ASUNTO: **Revisión del Estudio de Impacto Ambiental Categoría II del Proyecto denominado "LIMPIEZA Y NIVELACIÓN DEL LOTE E-1"**

INFORME TÉCNICO-075-2023

Evaluación del EsIA del proyecto denominado
“Limpieza y Nivelación del Lote E-1” (Categoría II)”

Adjunto: Mapa del Proyecto denominado "Limpieza y Nivelación del Lote E-1"

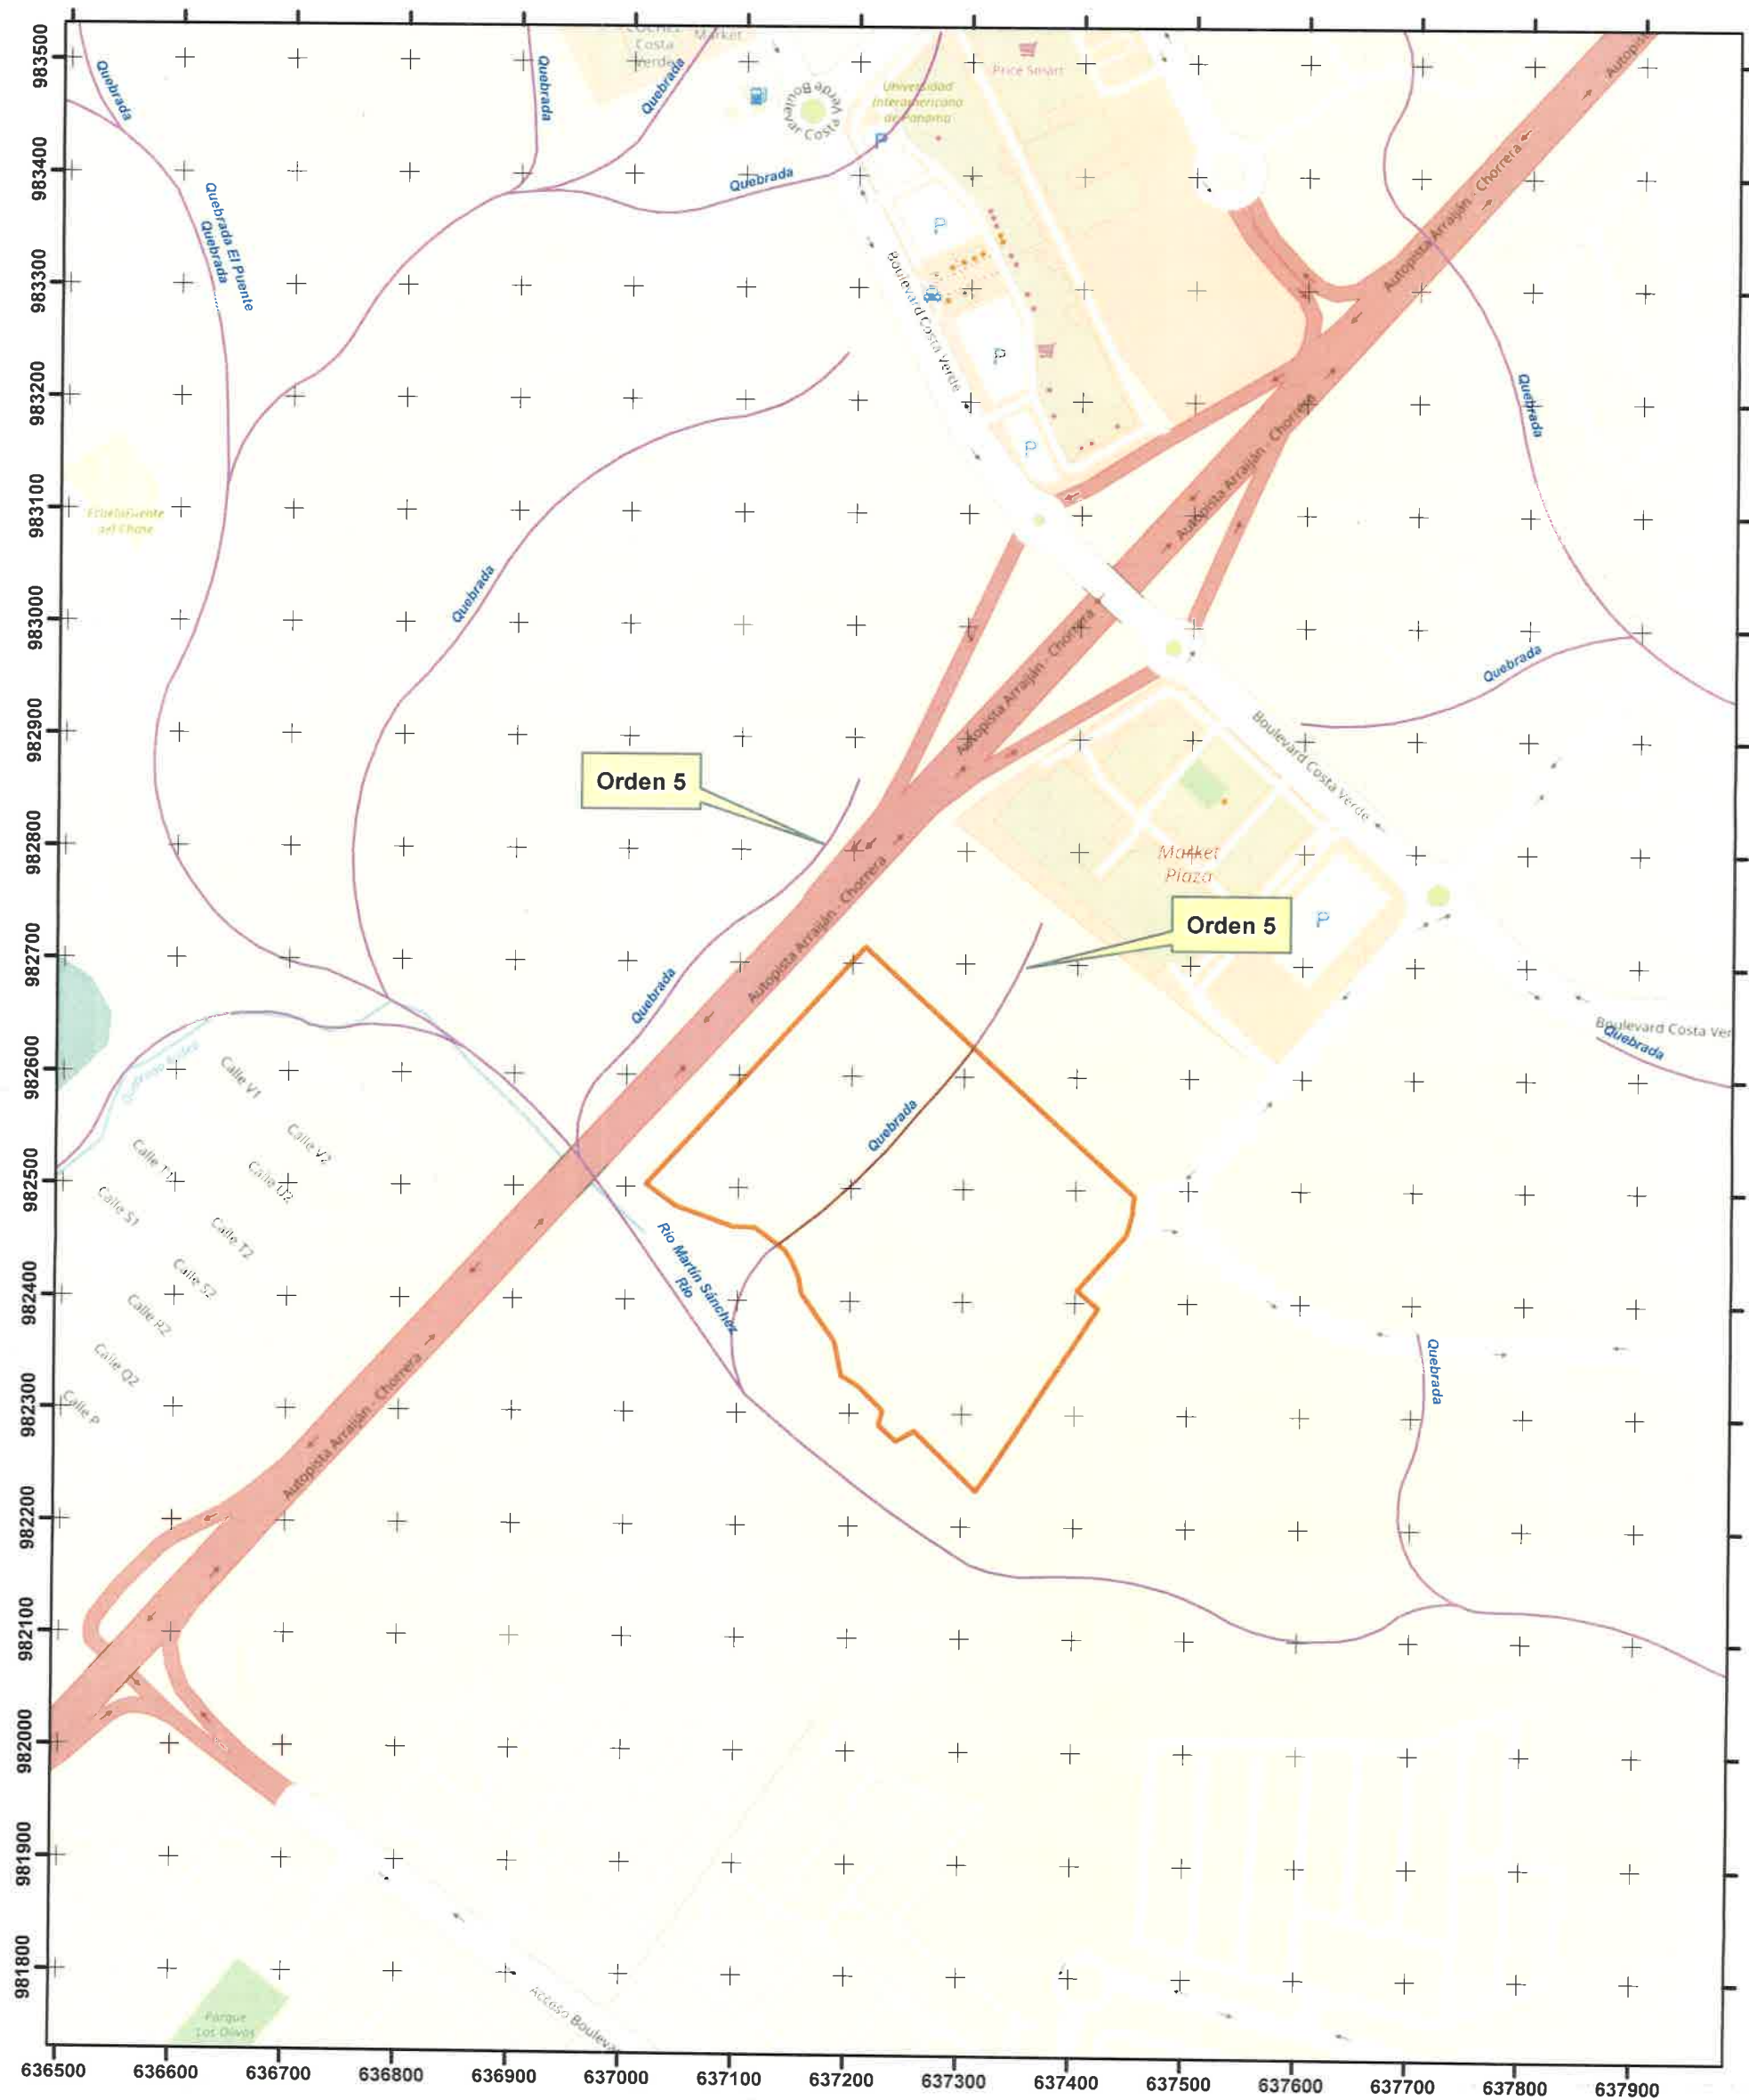
- Cabe mencionar que de acuerdo al mapa generado por el geógrafo del Departamento de recursos hídricos., se identificó una fuente superficial (quebrada sin nombre) clasificada de orden 5, dentro del polígono del proyecto denominado Limpieza y Nivelación del Lote E-1, la cual no es descrita en el EsIA como fuente permanente o intermitente de agua en esta zona.
- En el estudio el promotor señala que dentro del polígono del proyecto no se encuentran fuentes superficiales, ni subterráneas, ver página 52 del estudio correspondiente 6.6.1 a, y 6.6.2.
- Las coordenadas del polígono no tienen un orden lógico de acuerdo al mapa generado por el geógrafo del Departamento de recursos hídricos.

- El estudio presentado no se muestra información indicando que dentro del polígono, donde se va a desarrollar el proyecto se encuentran fuentes de agua superficiales, ríos, quebradas u otros.
- De acuerdo a la ubicación del proyecto se concluye que el desarrollo del mismo podría afectar áreas de protección de alguna fuente superficial, teniendo cuenta el mapa generado por el geógrafo del Departamento de recursos hídricos, por lo que se le recuerda al promotor que no se permitirá afectar la vegetación de protección de las fuentes.
- El estudio no señala si la quebrada que atraviesa el polígono del proyecto podría ser intervenida con obras en cauce natural.
- Las coordenadas deben ser verificadas desde un orden lógico para que haya secuencia en los puntos del polígono del proyecto.

- Con respecto a las posibles afectaciones a la fuente hídrica que recorre el polígono del proyecto, el promotor deberá ampliar y aclarar la información que señala en la cartografía del Dpto. de Recursos Hídricos y que las mismas no fueron descritas en el EsIA.

- El promotor deberá indicar si se proyecta algún tipo de estructura hidráulica u obra en cauce natural para esta fuente, esto de acuerdo a lo establecido en la en la Resolución AG-0431-2021 del 16 de agosto de 2021.
